Nachtrag zur Stellungnahme der Gemeinde Glowe zur Neufassung des Landschaftsschutzgebietes "Ostrügen"

Organisationseinheit:	*Datum*
Bauleitplanung *Bearbeitung:* Birgit Riedel	09.03.2021

Nachtrag zur Stellungnahme der Gemeinde Glowe zur Neufassung des Landschaftsschutzgebietes „Ostrügen“

Anlage 1 – Vorschlag Ausgliederung Kurpark Glowe

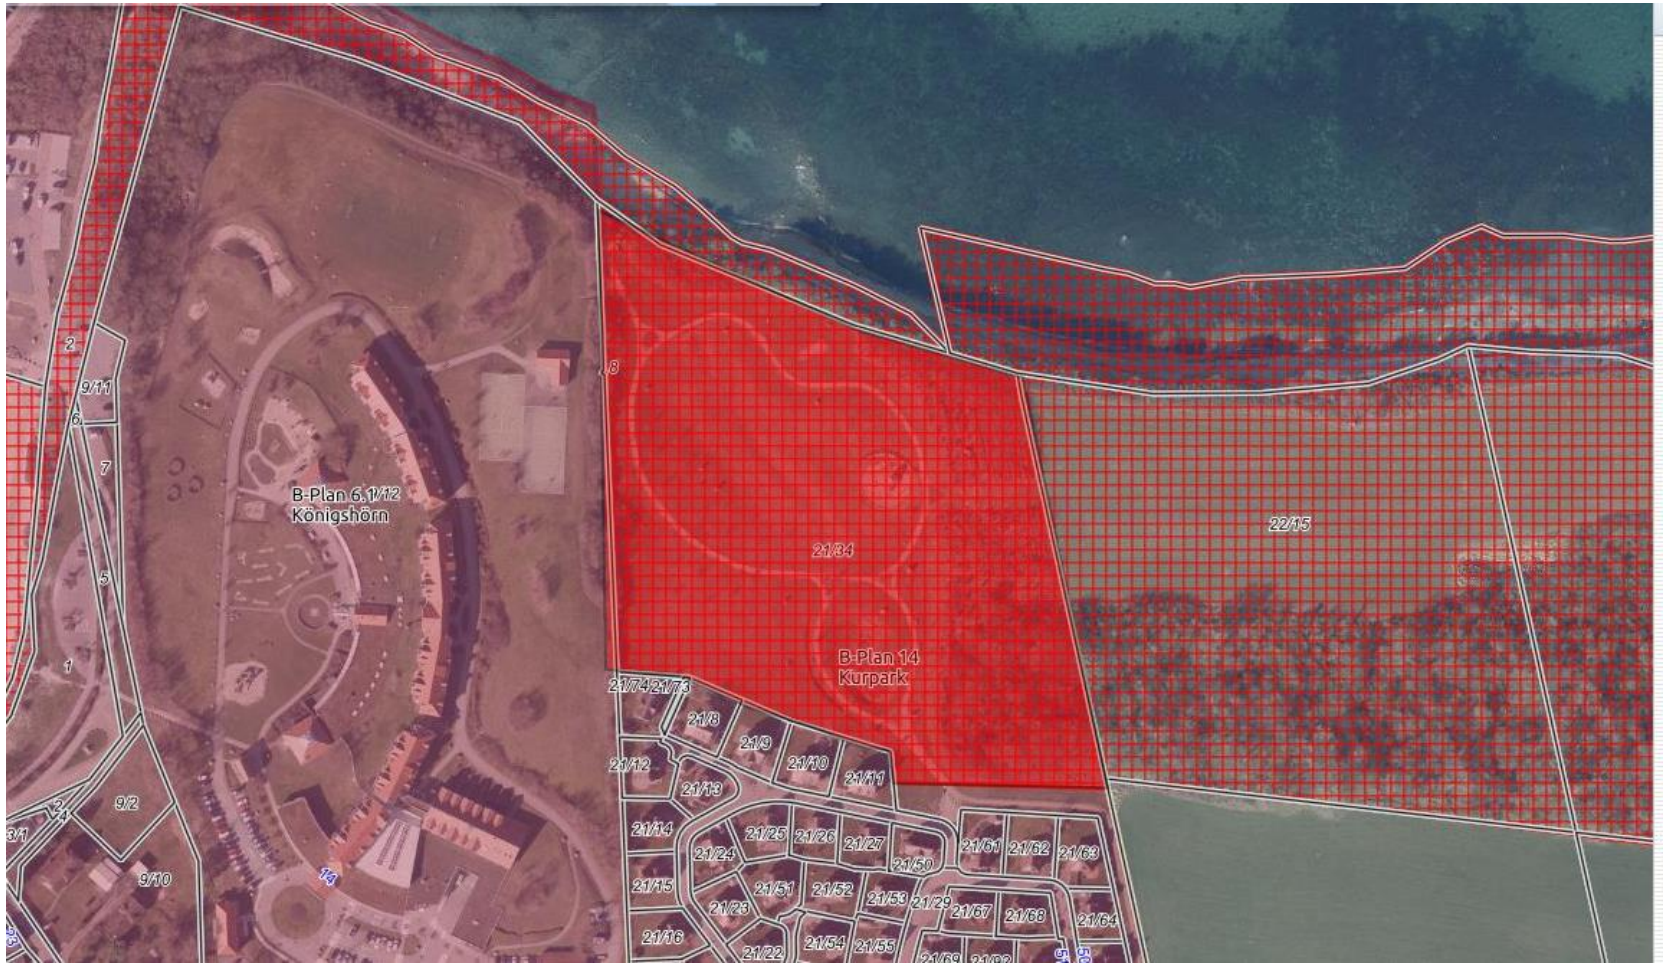
1. Der Kurpark der Gemeinde Glowe ist Bestandteil des rechtswirksamen Bebauungsplanes Nr. 14 „Kurpark Glowe. Aus diesem Grunde ist der Kurpark aus dem Landschaftsschutzgebiet herauszunehmen. (Darstellung in Anlage 1 und 1 a)
